OGGETTO: Parco eolico "Pizzo Sampieri" composto da 6 aerogeneratori nei Comuni di Caltavuturo (PA) e Sclafani Bagni (PA) e opere connesse nei Comuni di Polizzi Generosa (PA), Castellana Sicula (PA) e Villalba (CL).

PARERE CTS n. 144 del 27.02.2026

Riesame del PARERE C.T.S. n. 154/2025 del 11.04.2025 a seguito ordinanza TAR n. 497/2025.

Figura 2 - Elaborato grafico degli impianti FER EO installati, autorizzati e/o in valutazione in un'area ampia di analisi pari a circa 10 km di raggio dal sito di installazione in progetto.

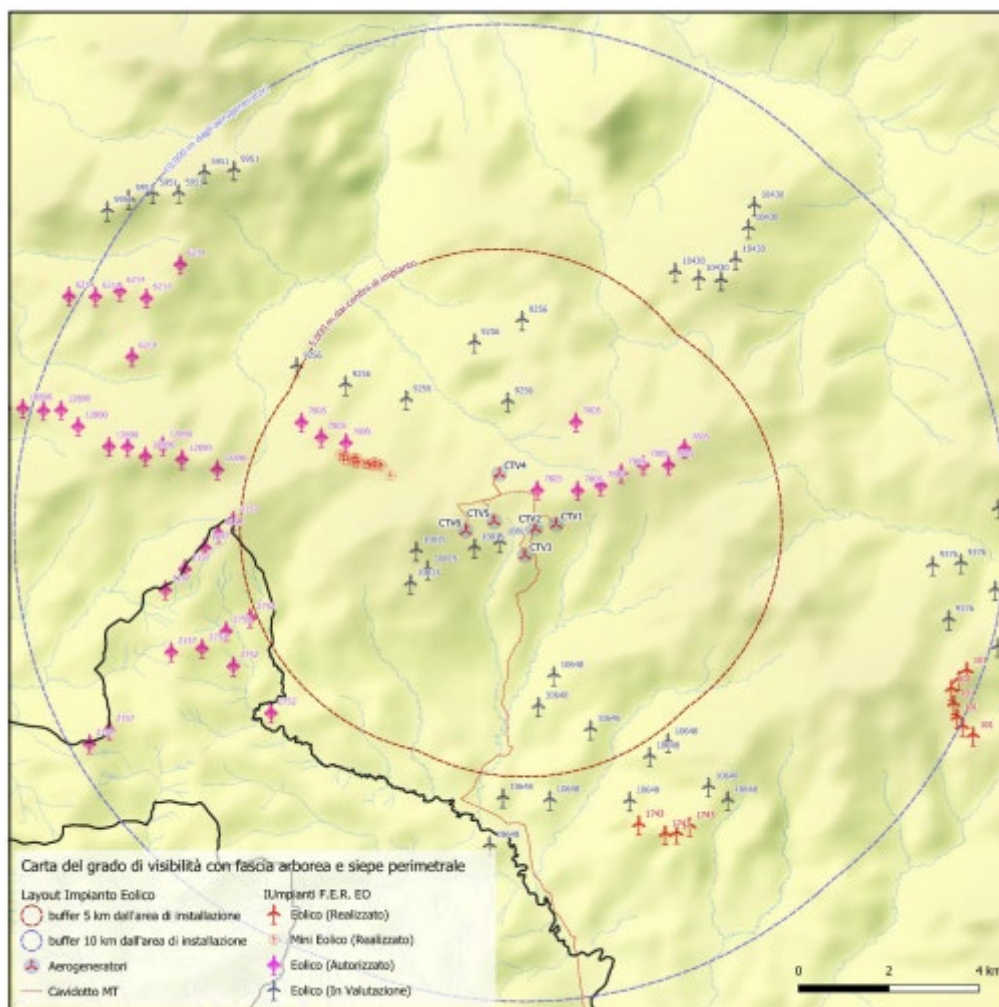
Si chiede integrare l'analisi condotta sull'effetto cumulo delle opere di impianto con impianti tutti gli impianti FER esistenti/autorizzati/in corso di autorizzazione nel raggio di 10 km (compresi quelli autorizzati o in corso di autorizzazione con procedura PAS comunale). Nello specifico, dovrà essere valutato l'effetto cumulo con riferimento all'avifauna migratrice, agli effetti percettivi sul paesaggio ed al consumo del suolo. Per ciascuna componente, al fine di valutare gli effetti cumulativi, dovrà essere definita e adeguatamente motivata l'area di analisi idonea in relazione alle caratteristiche del contesto locale ed alle dimensioni del progetto (considerando per le valutazioni a scala vasta un'area pari a 10 km). Dovrà essere prodotta una relazione dettagliata volta, tra l'altro, a dimostrare gli assunti del proponente in ordine ai potenziali impatti cumulativi. Con riferimento agli impatti cumulativi per la componente paesaggio dovranno essere effettuati adeguati report fotografici anche e post operam da più punti di vista (strade di normale accessibilità, percorsi panoramici, luoghi simbolici, beni culturali, ecc..). Le simulazioni dovranno comprendere l'effetto complessivo degli altri eventuali impianti esistenti, autorizzati, o in corso di valutazione, in modo da poter stimare gli effetti dell'impatto cumulativo.

Il Proponente per quanto attiene l'analisi di effetto cumulo trasmette la seguente planimetria aggiornata nella quale sono evidenziati tutti gli impianti reperibili sul sito della Regione Siciliana, esistenti, autorizzati e in istruttoria, con le relative tabelle, indicanti località, potenza e distanze reciproche:

- ha eseguito l'analisi dell'effetto cumulo per il buffer di 10 Km, indicando tutti gli impianti FER in esercizio, autorizzati e in istruttoria con le relative carte di intervisibilità
- intende installare adeguati sistemi dissuasori dell'avifauna adatti anche a rallentare o inibire la rotazione delle pale in caso di pericolo di collisione.
